Gutachtliche Stellungnahme

Nachweis der Machbarkeit der Schachtverfüllung

(Bericht Teil D, EU 438)

den Niedersächsischen Umweltminister,

Ermittlung der Konsolidationszeit des Tons

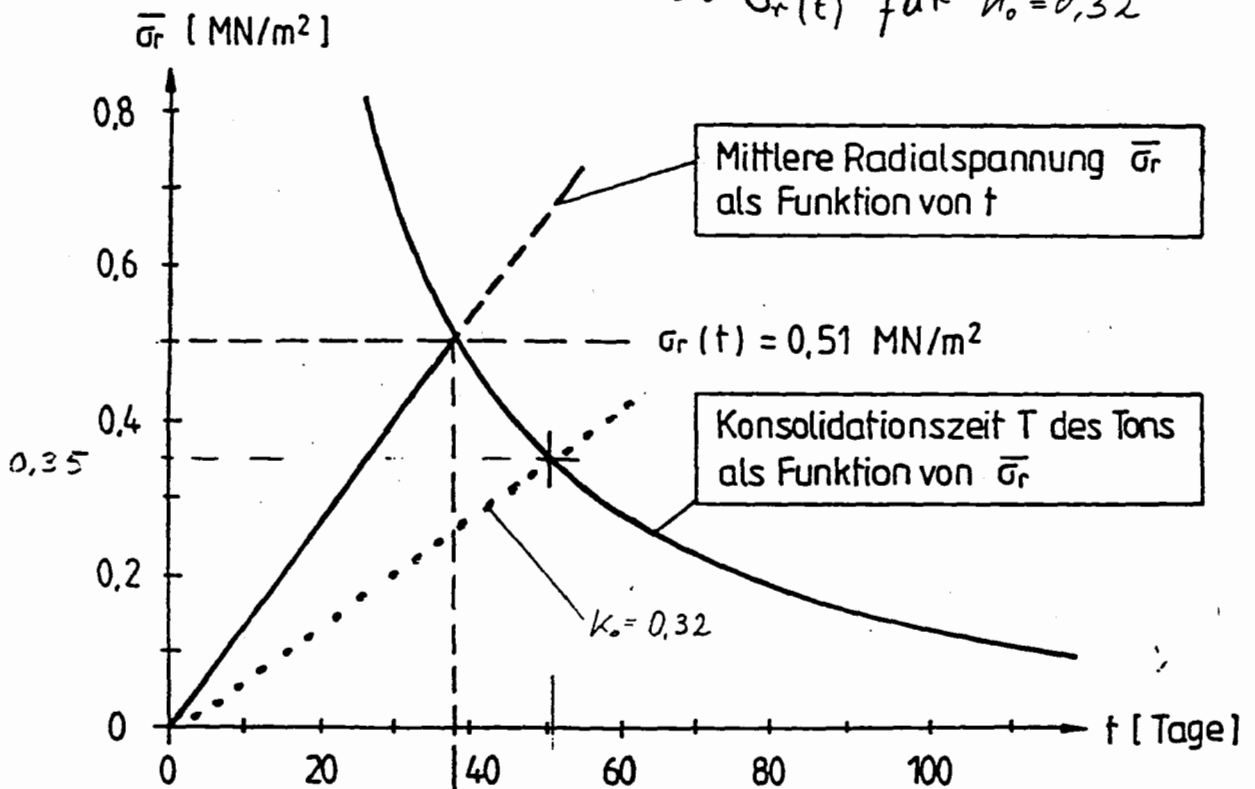
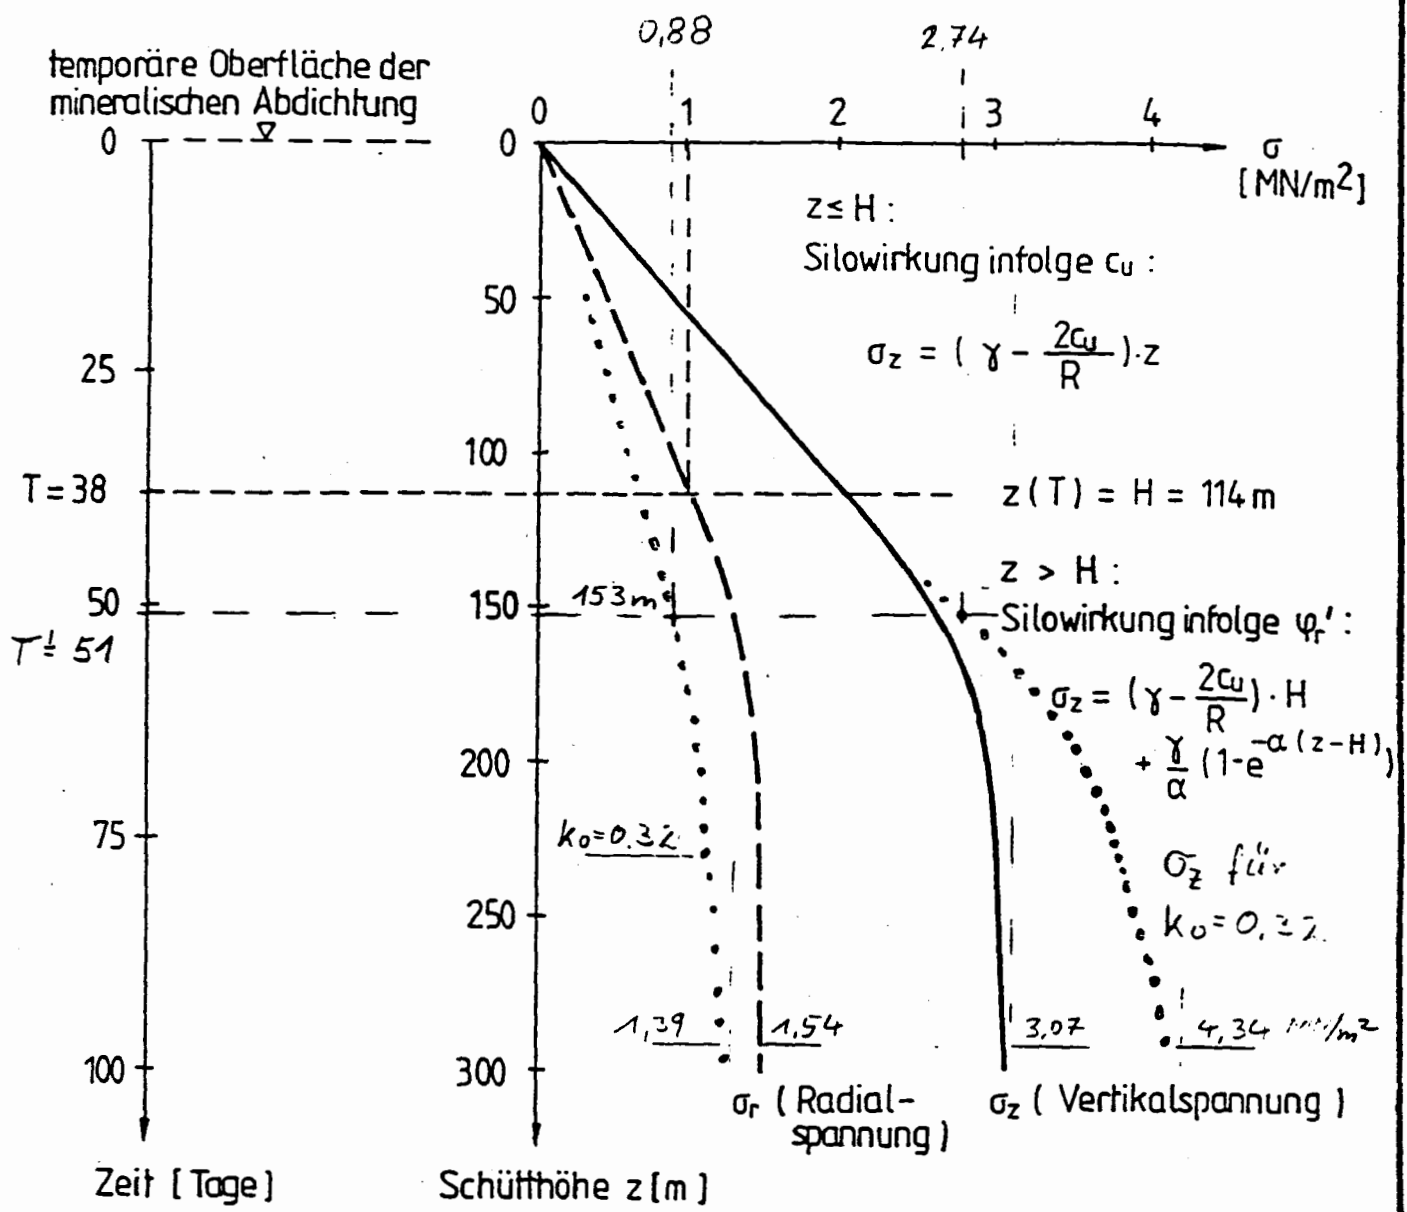
Nach eigener Berechnung führt der Ansatz eines verringerten Seitendrucks zu einer Konsolidationszeit der Tonschicht von 51 Tagen, was einer Schütthöhe von $3 \times 51 = 153$ m entspricht, vgl. Anlage 1. Der Verlauf der Horizontalspannung im Füllmaterial ändert sich dadurch insofern, als er erst in 153 m Tiefe einen Wert von 0,9 MN/m² anstatt 1,0 kN/m² in 114 m Tiefe erreicht.

Abb. D-5.15, EU 438

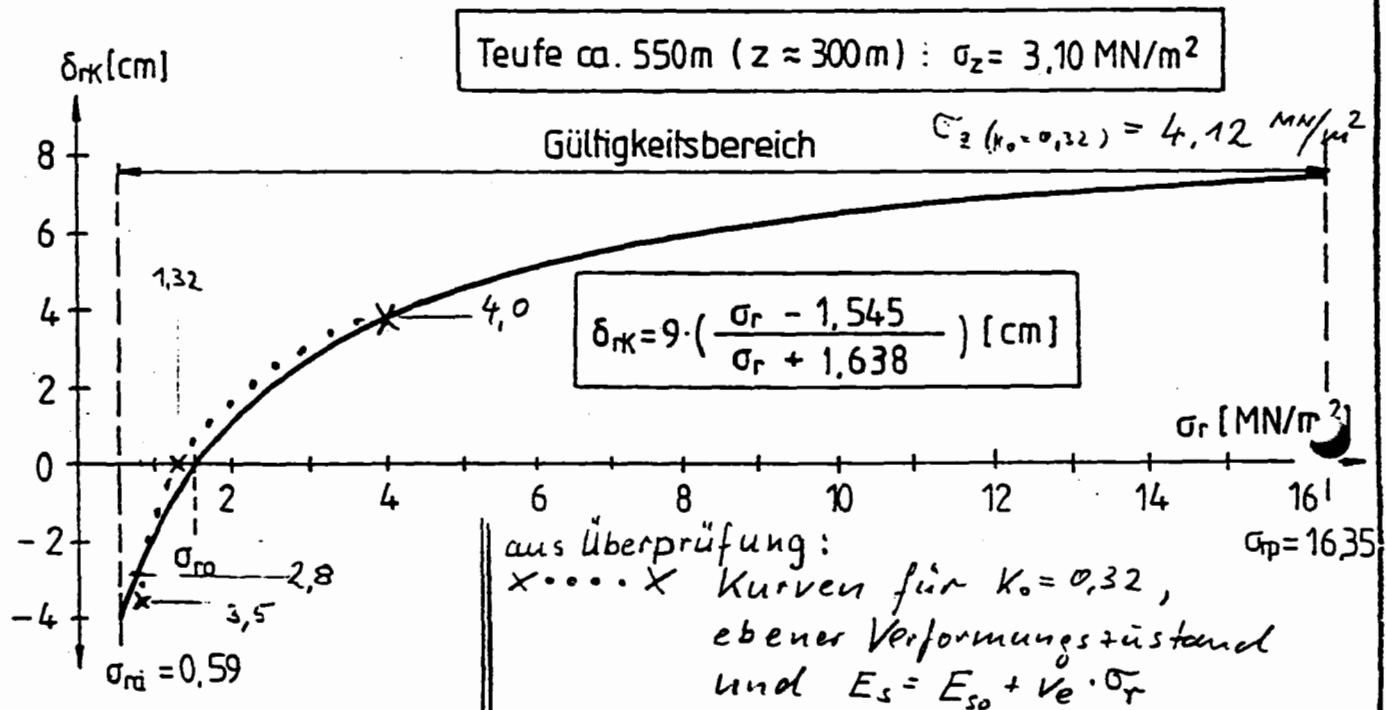
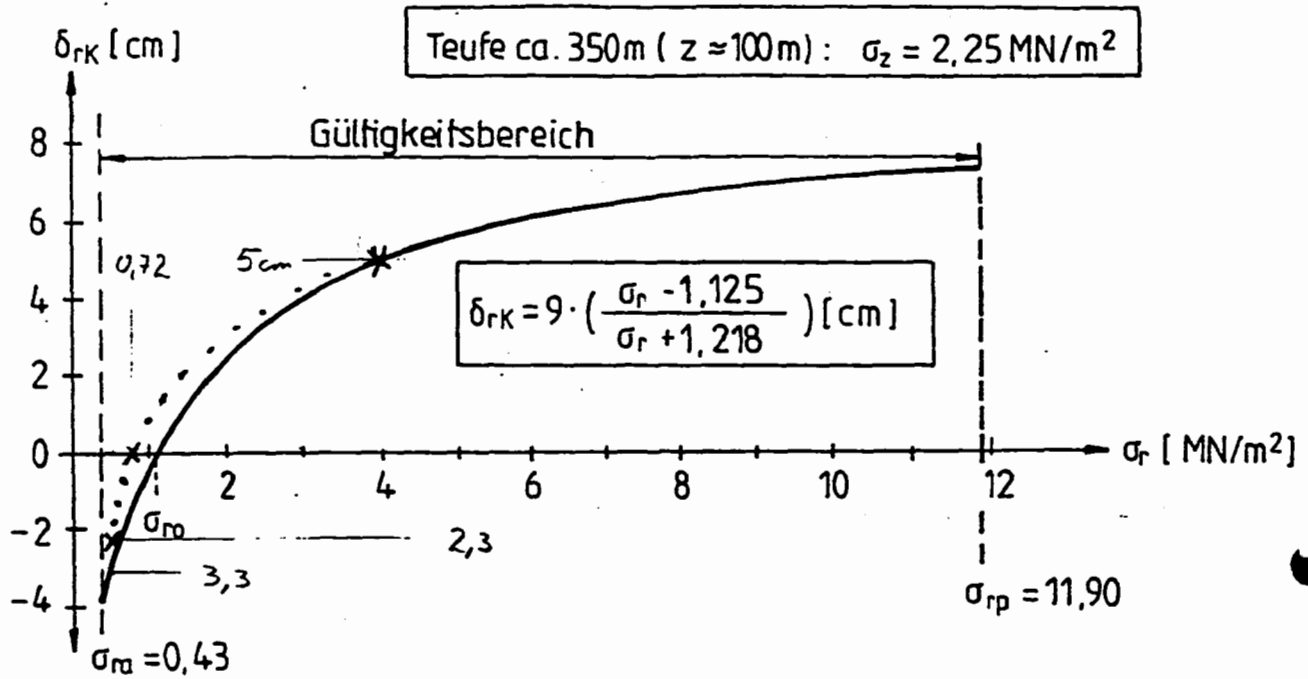
Die für die Radialverformung zugrunde gelegte Gleichung gilt - wie vom Antragsteller bereits auf S. 5 - 12 ange-
merkt - genau genommen nur für den ebenen Spannungszustand. Der Kern verhält sich jedoch - vom oberen freien Rand abge-
sehen - nach den Gleichungen für den ebenen Verformungszu-
stand (behinderte Querdehnung). Die Gegenüberstellung bei-
der Gleichungen ergibt für $\nu = 0,33$ den folgenden Unter-
schied:

Des weiteren rechnet der Antragsteller mit einem Steifemo-
dul, in dem der Kompressionsbeiwert ν mit der Summe der
drei Hauptspannungen und mit $0,5$ (für $\nu = 0,33$) multipli-
ziert wird:

Ein Vergleich der Radialverschiebungen des Füllkerns nach der vom Antragsteller zugrunde gelegten Beziehung und nach der üblichen Gleichung (2) und (5) unter Ansatz eines Seitendruckbeiwertes von 0,32 zeigt, daß die Unterschiede in den beiden Formeln sich weitgehend ausgleichen, vgl. Anlage 3:

Abb. D-5.16 , EU 438

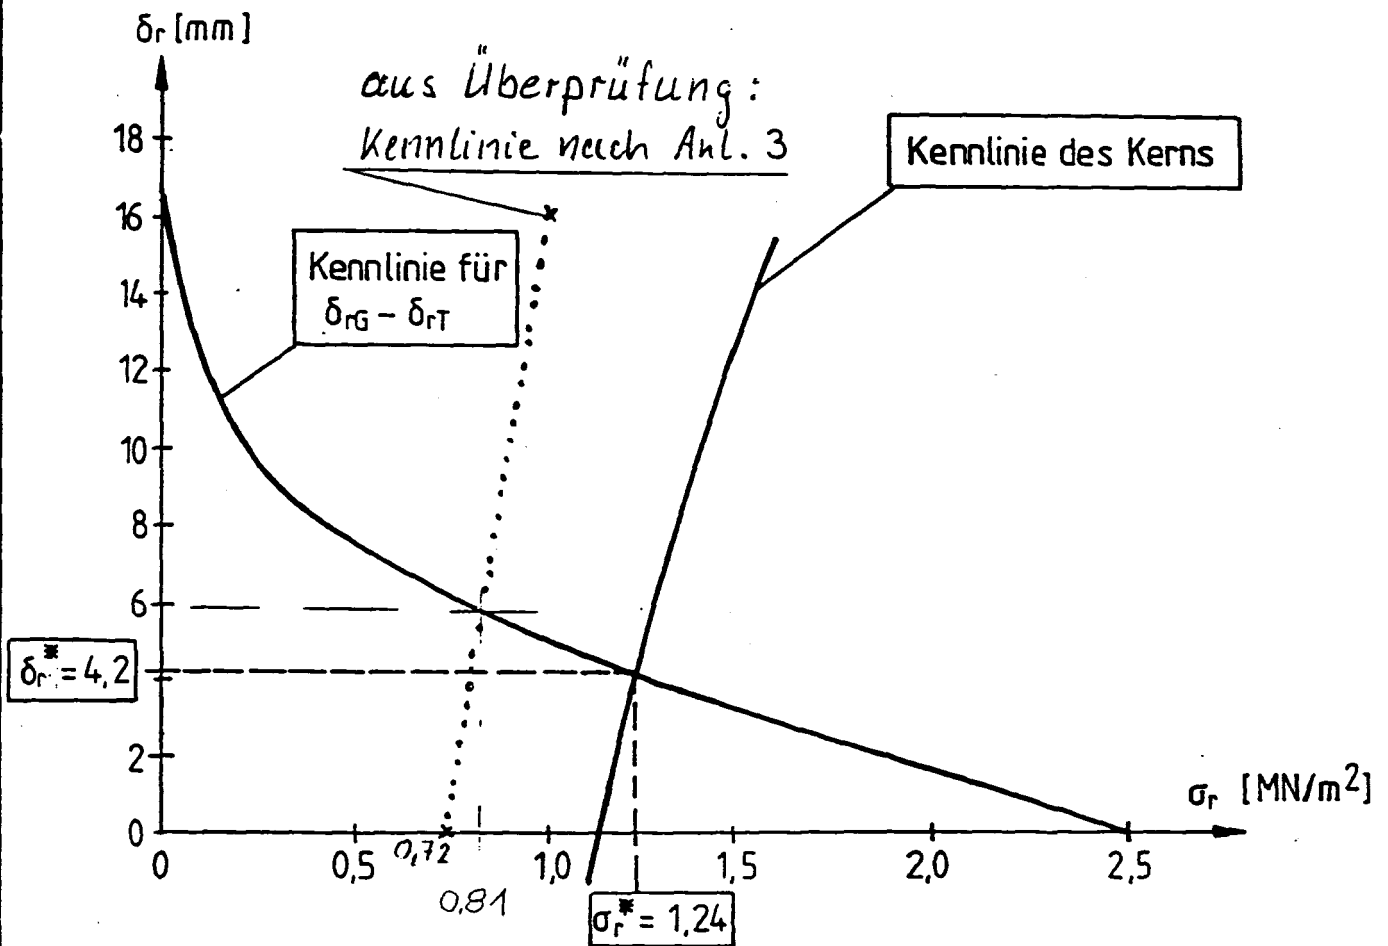
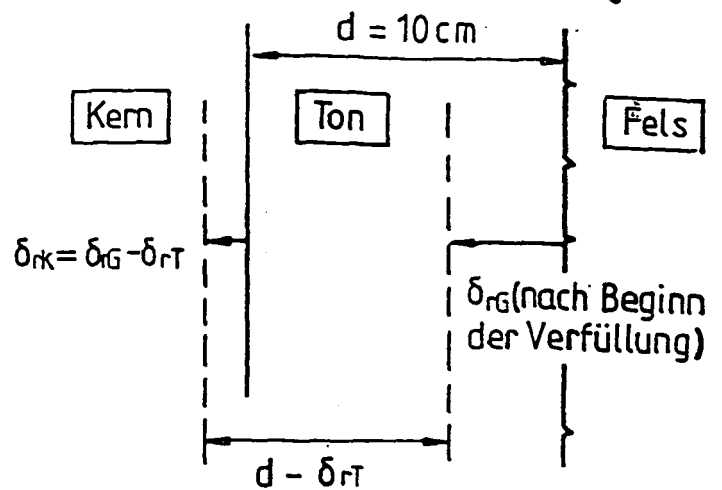
Für die vom Antragsteller zugrunde gelegten Kennlinien ($K_0 = 0,5$, ebener Spannungszustand für den Kern usw.) sind die ermittelten Spannungen und Verformungen für den Gleichgewichtszustand im Schacht für beide Fälle richtig ermittelt. Zum Vergleich sind die im vorangegangenen Abschnitt ermittelten korrigierten Kennlinien (für $K_0 = 0,32$, ebener Ver-

formungszustand für den Kern usw.) in denselben Diagrammen gepunktet aufgetragen, vgl. Anlage 4 und 5. Demnach ergeben sich folgende Abweichungen:

Abb. D-5.17 , E U 438

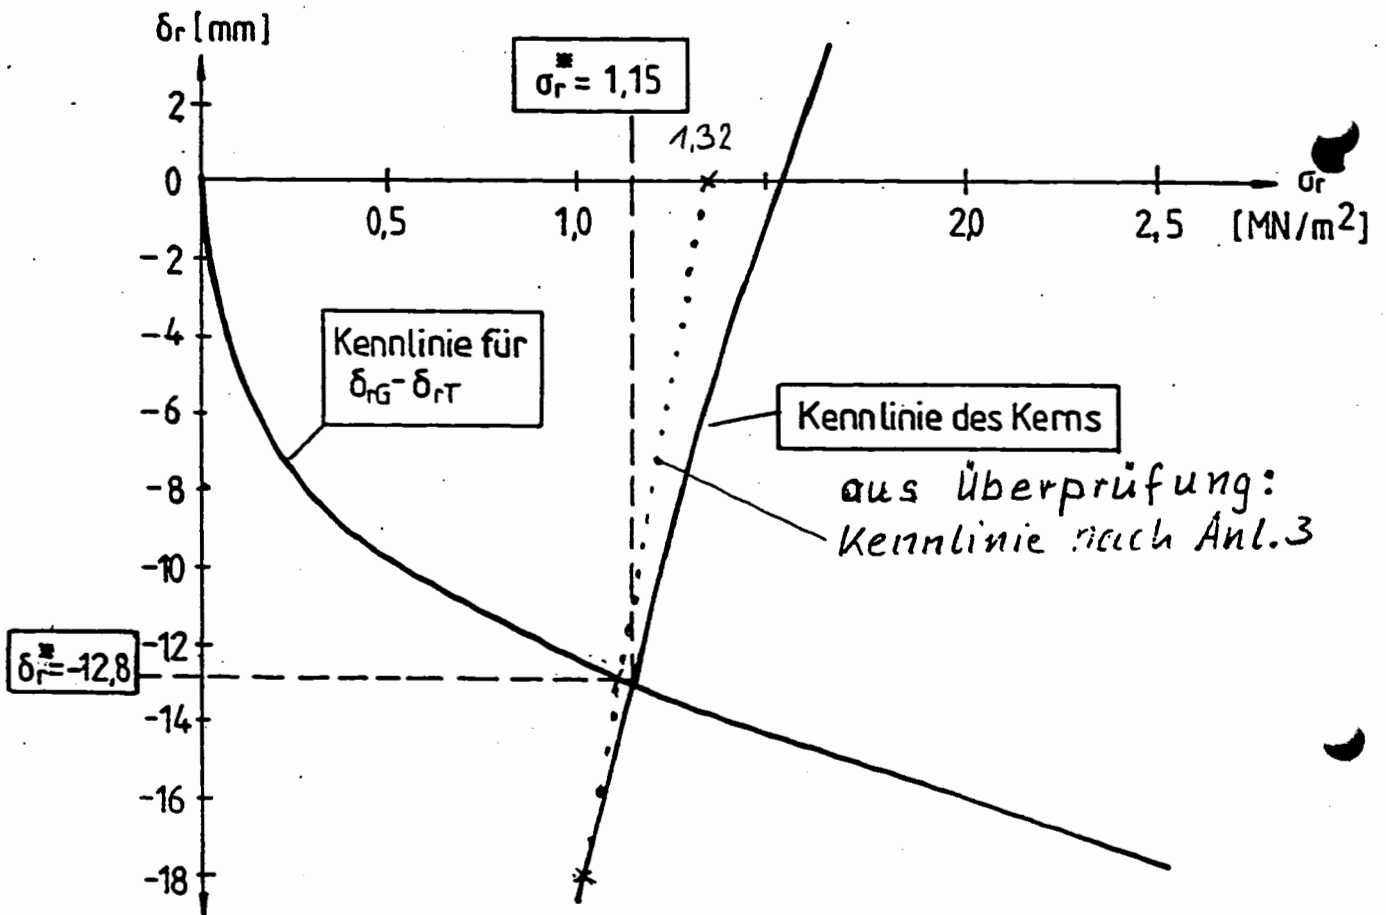
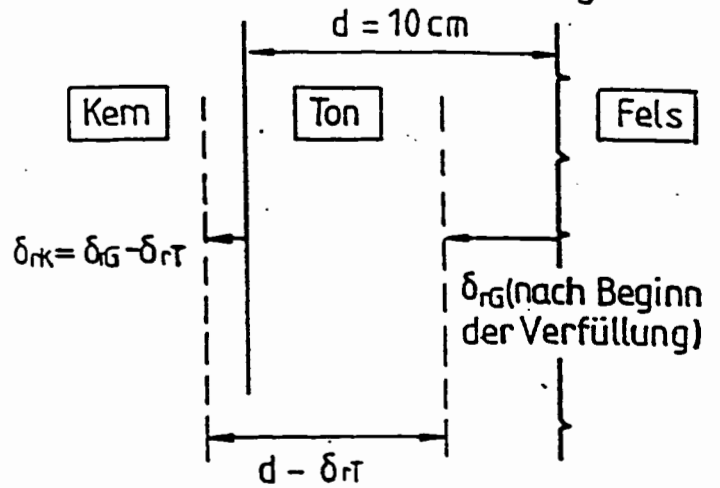
Nach eigener Untersuchung mit einem Seitendruckbeiwert von 0,32 für das Füllmaterial ergeben sich Stützdrücke von 0,8 bzw. 1,14 MN/m², vgl. Anlage 4 und 5. Die Auflockerungszone
